## 仕様変更のご案内「カム強制戻しブロック-グラファイト埋設タイプ-」

カム強制戻しブロック-グラファイト埋設タイプ- CKB

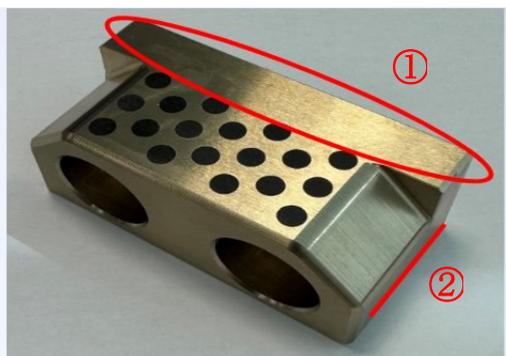
無給油加工範囲縮小と R3 面取り加工追加をいたします。

- ① 無給油加工(黒鉛)範囲縮小
- ② R3 面取り加工追加

- ① 実使用摺動範囲外の黒鉛を廃止させていただきます。
- ② 商品取付時の安全性を向上させる為、R3 面取りを追加いたします。
